**JESCE**

**PROGETTO DEFINITIVO**

**RELAZIONE DESCRITTIVA OPERE DI  
 CONNESSIONE**

Aggiornamenti	Numero	Data	Motivo	Eseguito	Verificato	Approvato
	Rev 0	Ottobre 2023	Integrazione richiesta dal MASE con nota prot.0011513 del 12/10/2023

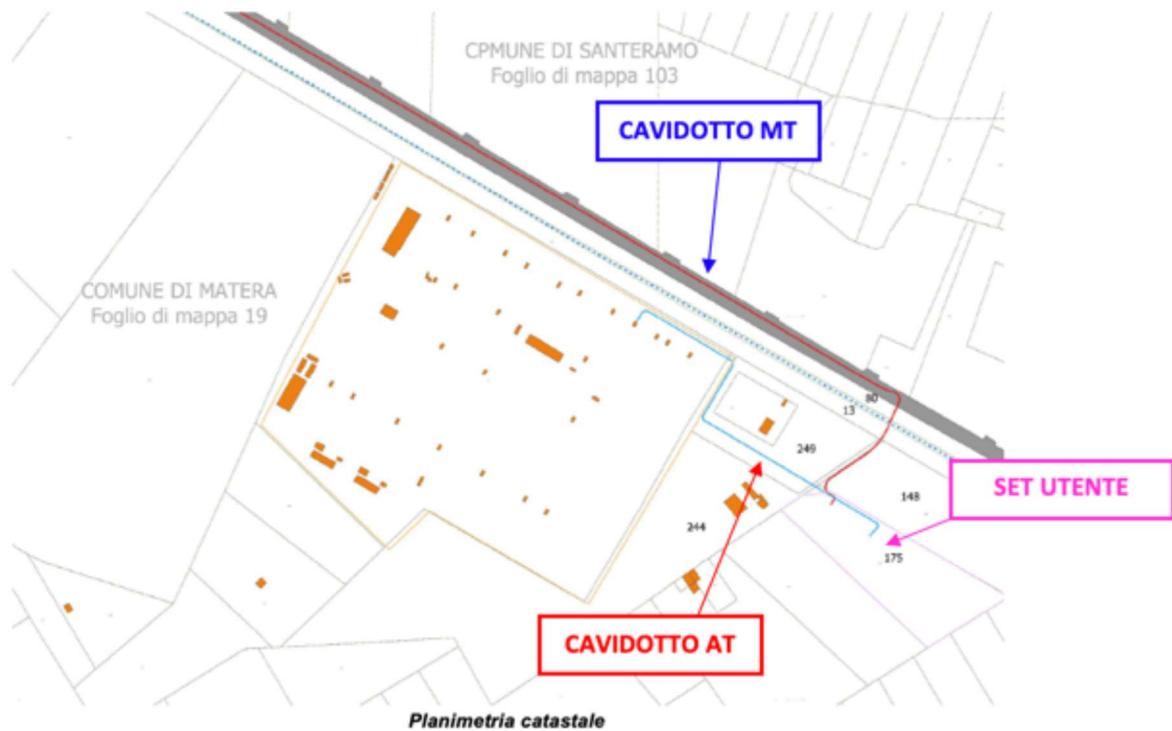
La presente relazione descrive gli **aggiornamenti relativi alle opere di connessione** alla Rete di Trasmissione Nazionale, comprese le opere civili, necessari all'inserimento dell'energia generata dall'impianto fotovoltaico nella RTN.

Le opere interessate dal predetto aggiornamento possono essere riassunte in:

1. *Cavidotto di connessione MT, dall'impianto alla SET Utente;*
2. *Ubicazione della SET Utente e sbarre condivise;*
3. *Cavidotto di connessione AT, dalle sbarre condivise al futuro stallo RTN 150 kV nella SE 380/150 kV "Matera".*

*Inquadramento su Ortofoto – Dettaglio percorso cavidotto e opere di connessione*

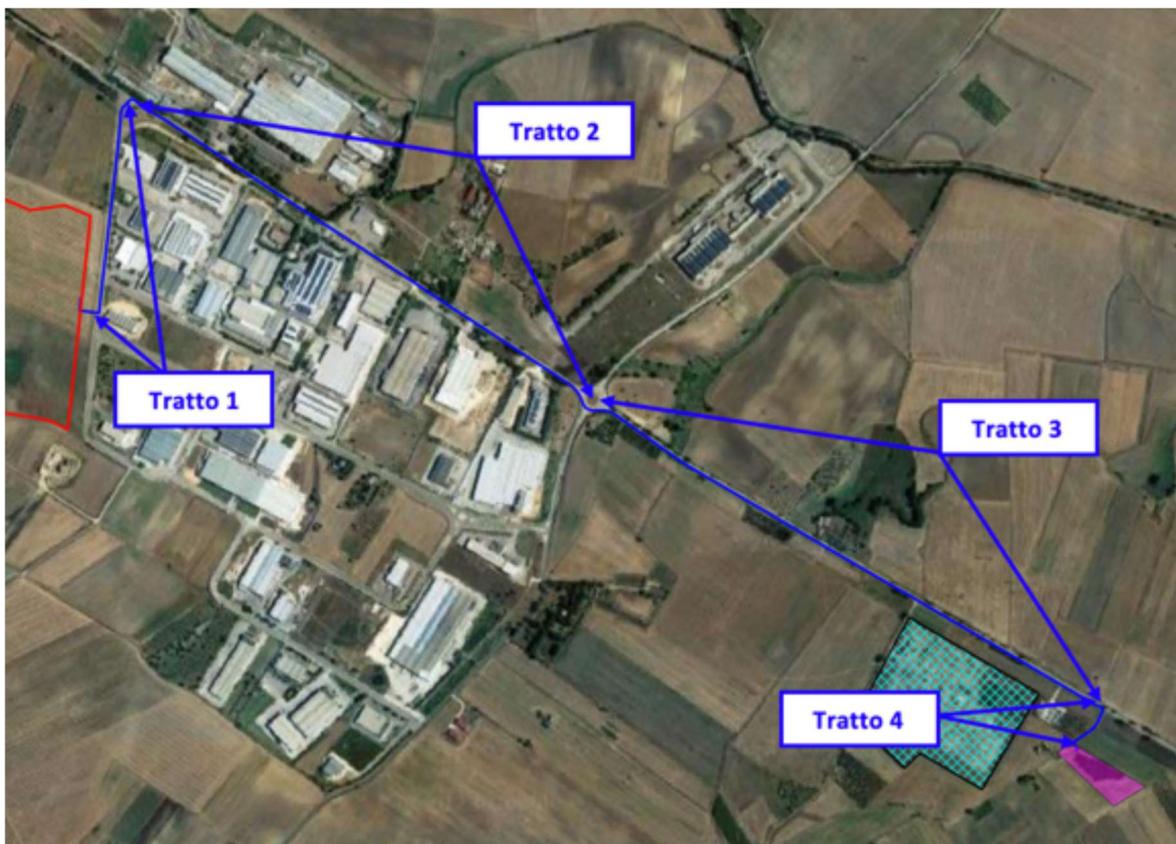
Il cavidotto di connessione MT dall'impianto alla SET Utente è stato necessariamente variato dato lo spostamento di quest'ultima.

Il nuovo tracciato, della lunghezza di **3,3 km**, è stato sviluppato interamente su **viabilità già esistenti** ed in particolare:

- Il primo tratto (1) interessa il comune di **Matera (MT)** ed in particolare la strada comunale **“Via Giuseppe Quinto”**, già asfaltata.
- Il secondo tratto (2) interessa il comune di **Matera (MT)** ed in particolare la **strada provinciale n.41**, già asfaltata.
- Il terzo tratto (3) interessa il comune di **Santeramo in Colle (BA)** ed in particolare la **strada provinciale n.140**, già asfaltata.
- Il quarto tratto (4) interessa il comune di **Matera (MT)** ed in particolare una **strada interpoderale**, evidente da ortofoto e da Carta Tecnica Regionale.

Inquadramento su Ortofoto – Cavidotto di Connessione aggiornato

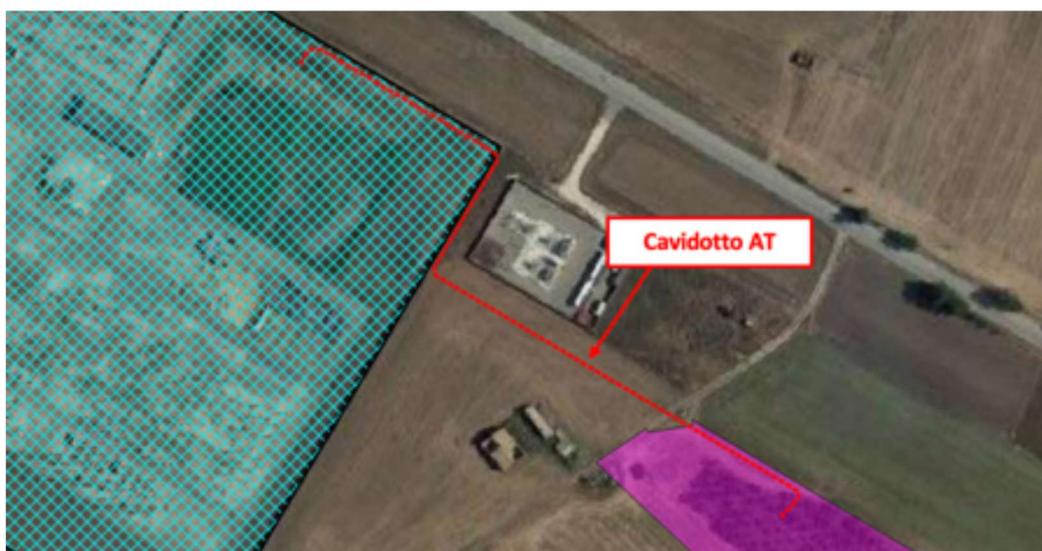
Il cavidotto di connessione AT dalle Sbarre Comuni allo stallo 150 kV della SE RTN 380/150kV “Matera” è stato necessariamente variato dato lo spostamento delle Sbarre Comuni.

Il nuovo tracciato, interrato e della lunghezza di **365m**, è stato sviluppato interamente nel comune di **Matera (MT)** su proprietà privata ed in particolare su suoli ad uso **seminativo** e classificati come “**zona Agricola**” secondo il Regolamento Urbanistico del Comune.
